MICRO-CENTRALINA IDROELETTRICA SUL TORRENTE SCOLTENNA

Integrazione richiesta dalla Conferenza dei Servizi

Relazione di Controdeduzione alle Osservazioni
E alle richieste di integrazione avanzate dalla
Conferenza dei Servizi

Fig. 3 a: Pianta Stato di fatto (verde) – stato di progetto

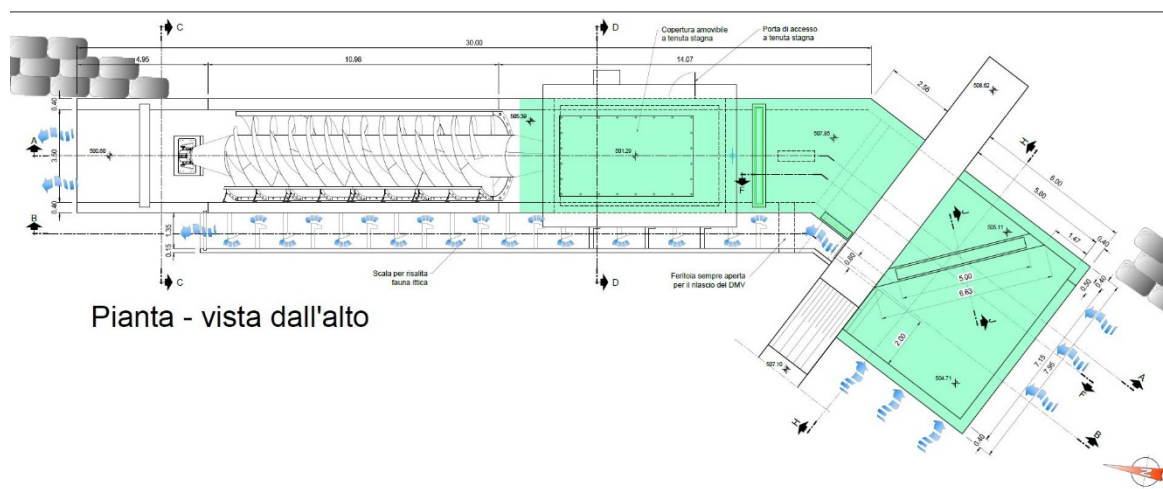
Chiara individuazione delle opere già realizzate e di quelle oggetto di completamento, ad aggiornamento degli elaborati presentati fra loro non coerenti rispetto alle attività eseguite e/o da ultimare, comprensivo di un dettagliato cronoprogramma delle lavorazioni (indicando puntualmente in sequenza le diverse operazioni previste) al fine di avere evidenze rispetto alle tempistiche previste per il completamento delle opere di realizzazione della centrale idroelettrica, che si evidenzia dovranno comunque concludersi nel più breve tempo possibile al fine di ripristinare il corretto assetto fluviale del torrente Scoltenna; contestualmente alla presentazione di tali approfondimenti, dovrà essere precisata la natura dell'opera in cls rilevata in sede di sopralluogo da tecnici dello scrivente UT, così come visibile anche dalla

documentazione fotografica agli atti del procedimento, attualmente presente in prossimità dell'affioramento di ofiolite lungo la sponda destra del torrente Scoltenna, alla luce di documentazione progettuale che, nonostante il previsto allungamento dell'opera di alloggiamento della coclea rispetto al precedente progetto autorizzato e parzialmente realizzato, non sembrerebbe prevedere manufatti ad esso riconducibili in detta ubicazione.

Le tavole “ELABORATO N° 2 bis – INTEGR./2024 – PLANIMETRIE – Stato di fatto / Stato di progetto” e “ELABORATO N° 3 – SCIA INTEGR. /2024 – **ARCHITETTONICI** Piante - Sezioni” contengono, come peraltro già detto, la chiara individuazione delle opere già realizzate e lo stato di progetto delle opere ad impianto ultimato. Si rimanda alle immagini fotografiche da drone (Fig. 1) per le opere esistenti, alla Fig. 2 per il raffronto planimetrico, alle Fig. 3a e 3b per la individuazione di dettaglio e l'inserimento del “già costruito” nel progetto completo con campiture di colore verde. Lo stesso dettaglio è riportato anche nelle tavole strutturali “ELABORATO N° 3 – DEP.STRUTT. - INTEGR /2024 – **STRUTTURALI** - Architettonici Piante - Sezioni” e “ELABORATO N° 4 – DEP.STRUTT. - INTEGR /2024 – **STRUTTURALI** – ARMATURE Piante - Sezioni”.

In merito al manufatto presente in prossimità dell'ofiolite in sponda destra del torrente viene giustamente rilevata la non coerenza con il progetto. Si conferma che tale manufatto NON FA PARTE DELLE OPERE DI PROGETTO e pertanto verrà definitivamente eliminato nel corso dei lavori.

Fig. 6: Tracciato del cavidotto di connessione (inizio e termine): strada privata 68 m, strada comunale 1156 m. In blu già realizzato, in rosso da realizzare.

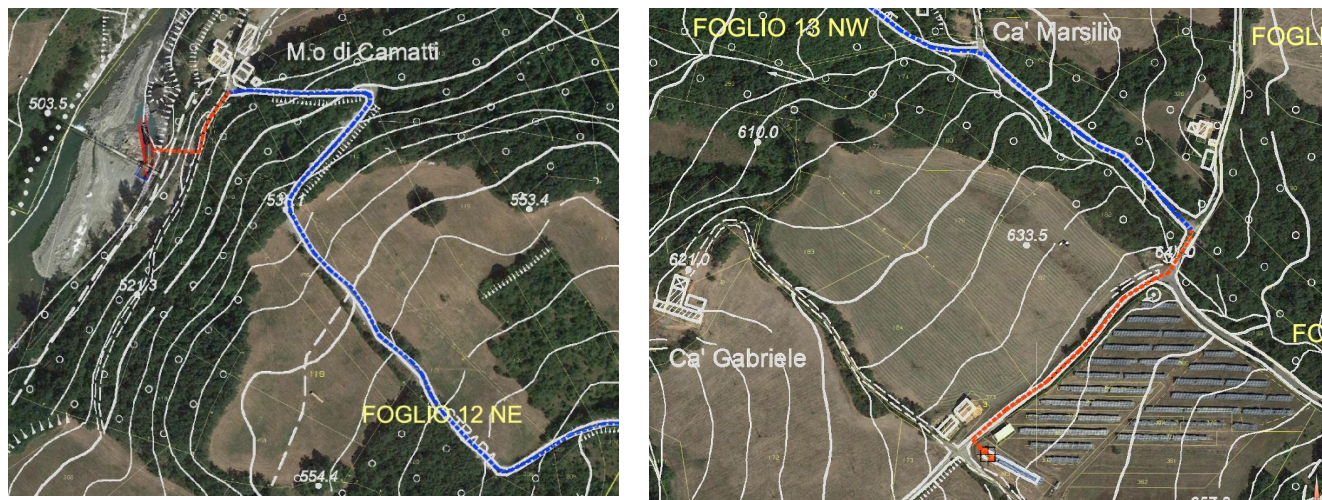
Fornire una rappresentazione delle opere di progetto (briglia, edificio di centrale, adeguamento della strada di accesso, elettrodotto, cabina, ecc.) su base catastale, in cui siano evidenziati e leggibili i numeri dei mappali interessati dalle opere (compresa la fase di cantiere) ed una tabella riepilogativa in cui per ogni mappale interessato siano indicati i proprietari ed il tipo di contratto di disponibilità stipulato (preliminare/definitivo, registrazione/trascrizione, servitù, affitto, diritto di superficie, ecc.).

Nell’ “ELABORATO N° 6 – INTEGR. /2024 – **OPERE DI CONNESSIONE**” sono riportati su base catastale / CTR / aerofotogrammetrica i percorsi su strada privata e su strada comunale fino al punto di consegna in corrispondenza della cabina dell’esistente impianto fotovoltaico HERA.

La lunghezza dei percorsi sono rispettivamente di 68 m in strada privata (mappali 106, 109, 111) e 1156 m in strada comunale

Fig. 7: stralcio della sez. C-C, quota di gaveta 507.10 m

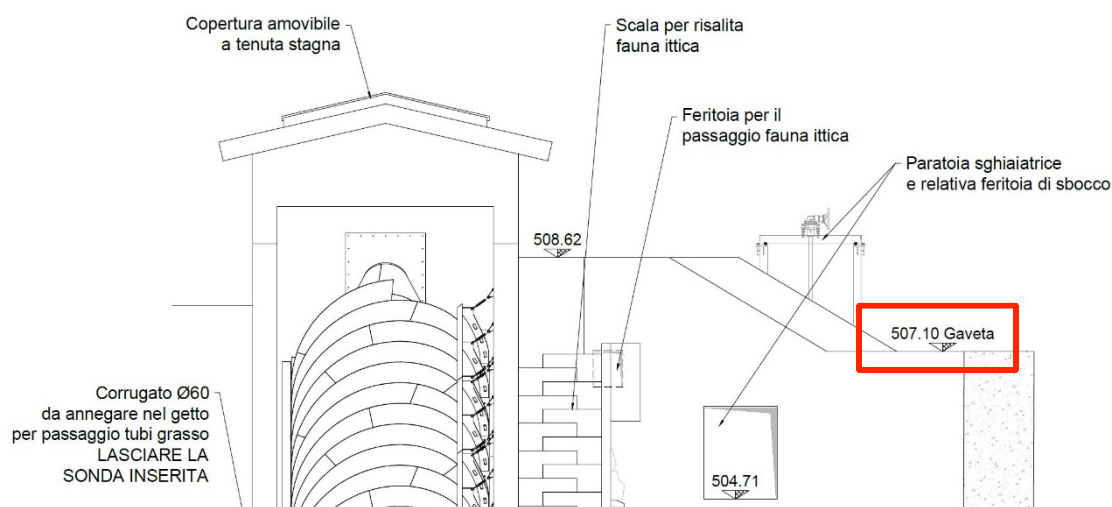
Alla luce di quanto indicato all'interno dell'elaborato denominato Relazione tecnica nel merito del risanamento della traversa su cui è prevista la realizzazione dell'impianto idroelettrico in esame, ovvero che “l'intervento proposto prevede il risanamento della briglia esistente mediante la demolizione di 20 cm della gaveta attuale con successivo ripristino, mantenendo la quota di sfioro originaria inalterata (507.10 m)”, così come evidenziato anche nella “Figura 16: porzione di prospetto della traversa”, che non risulta coerente con le quote riportate nella Figura 18 del medesimo elaborato, nonché in altri documenti progettuali agli atti del procedimento, si chiede di chiarire quale sia l'effettiva quota della gaveta risultante in seguito al completamento dei previsti interventi di ripristino, aggiornando anche opportunamente gli elaborati al fine di eliminare le incongruenze rilevate.

Nella tavola citata “ELABORATO N° 3 – SCIA INTEGR. /2024 – ARCHITETTONICI Piante - Sezioni” viene evidenziato il valore corretto della quota di gaveta di **507.10 m**, quota che in alcune parti degli elaborati era stata **erroneamente** trascritta. Si riporta stralcio della Sez. C-C della tavola:

Tutti gli elaborati sono stati resi congruenti mediante la correzione della quota erroneamente scritta.

Fig. 12: Profilo idraulico dello stato di fatto per $Q_{200} = 1055.60 \text{ m}^3/\text{s}$. Quota PL sez 297.50 = 508.95 m (a valle briglia)

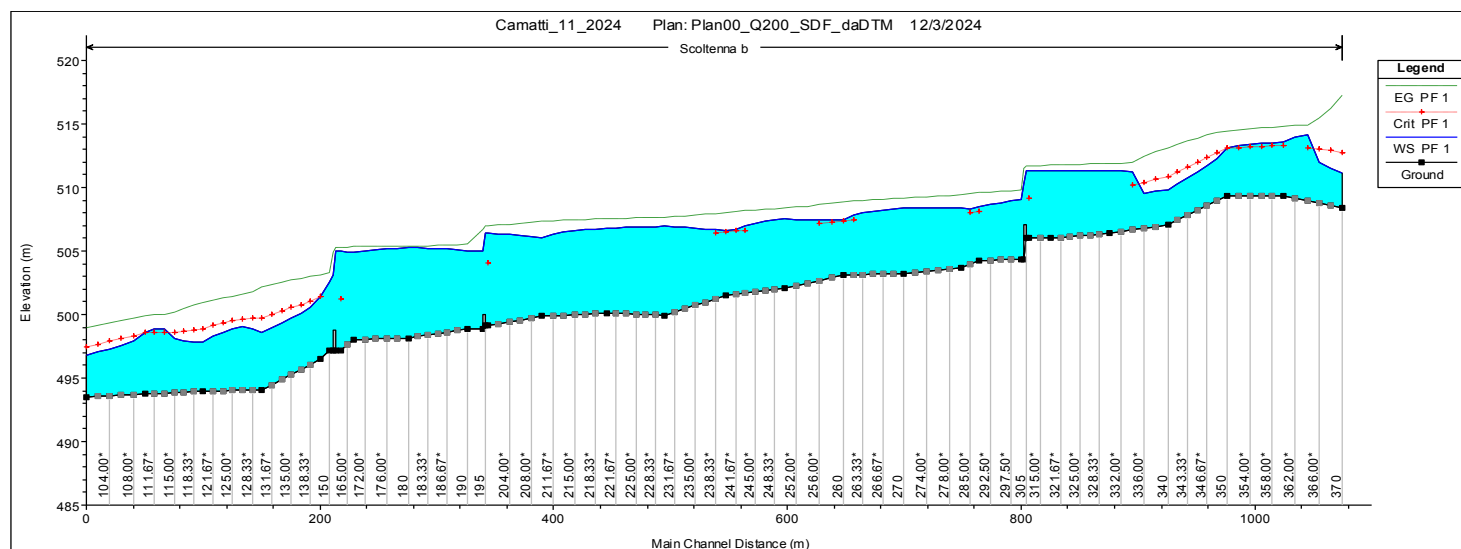
Nel merito dei contenuti del paragrafo 11 - Studio di compatibilità idraulica del documento denominato Relazione tecnica, si chiede di chiarire le valutazioni idrauliche condotte alla base delle affermazioni riportate secondo cui l'impianto in progetto non comporta riduzione della sezione idraulica del torrente Scoltenna, ma risulterebbe connesso ad un “leggero incremento della capacità di deflusso”, alla luce di un riferimento ad una tavola n. 9bis che non risulta fra gli elaborati agli atti del presente procedimento, e di una Relazione idraulica contenente la sola modellazione di un tratto di circa 1 km del torrente Scoltenna tra le sezioni a monte della briglia di Mulino Camatti fino a valle del Mulino Ca' Camoscio, considerando un intervento di ricostruzione della briglia collassata a valle, nonché la riprofilatura per tutto il tratto del corpo idrico compreso tra Camoscio e Camatti, senza condurre modellazioni idrauliche di confronto fra la situazione ante operam e post operam in termini di profili di piena e livelli raggiunti dalle portate di riferimento.

Osservando il profilo di Fig. 12 si nota il tratto a corrente veloce prima della briglia Camatti dovuto ad un tratto a elevata pendenza (4.5%) tra le sezioni 340 e 350. La presenza della briglia genera un tratto a corrente lenta con il relativo salto di Bidone alla sezione 334 e lo stramazzo in altezza critica sulla briglia. Nel tratto compreso tra Camatti e Camoscio si evidenziano valori di velocità superiori o prossimi a 5 m/s; in questi punti le altezze d'acqua sono vicinissime all'altezza critica.

Fig. 26: Sezione H-H. Quote di gaveta e vasca di carico (in verde la parte di vasca già costruita)

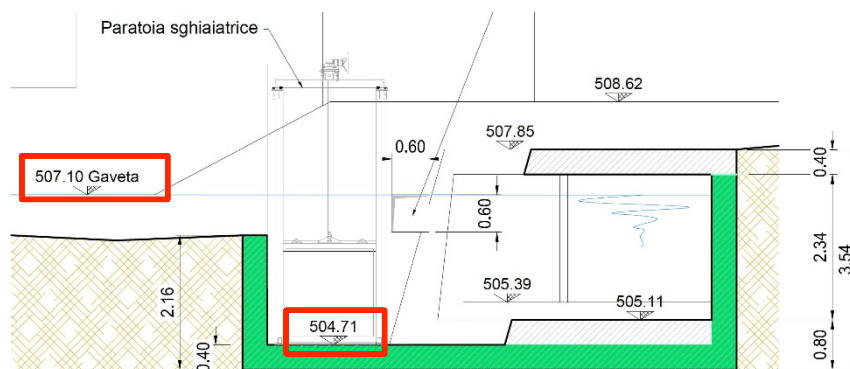
Si chiede di descrivere le operazioni di manutenzione ordinaria dell'impianto che si prevedono in fase di esercizio, con particolare riferimento a quelle che prevedono interferenze con l'alveo e movimentazioni di materiale litoide, al fine di poter disciplinare correttamente nel nulla osta idraulico di competenza le modalità legittimanti suddetti interventi. Nello specifico, si chiede di precisare la prevista frequenza degli eventuali interventi di svuotamento del bacino di alimentazione da realizzarsi a monte della spalla destra della briglia, ancorché prevista la realizzazione di una prima paratoia di sghiaimento a servizio di suddetto bacino di carico, in considerazione di una quota di imposta di suddetta camera di alimentazione indicata, all'interno dell'elaborato grafico n. 3 -strutturali, architettonici, pianta sezioni, pari a 506,49 m s.l.m. a fronte di una quota della gaveta indicata a 506,72 m s.l.m.

In merito alle quote indicate nel presente punto 8, esse sono errate in quanto derivanti da trascrizioni grafiche sbagliate, pertanto vanno corrette con riferimento alle tavole qui presentate. Si inserisce allo scopo uno stralcio della Sezione H-H della tavola “ELABORATO N° 3 – SCIA INTEGR. /2024 – ARCHITETTONICI Piante - Sezioni” ove le suddette quote sono: gaveta = 507.10 m; vasca di carico = 504.71
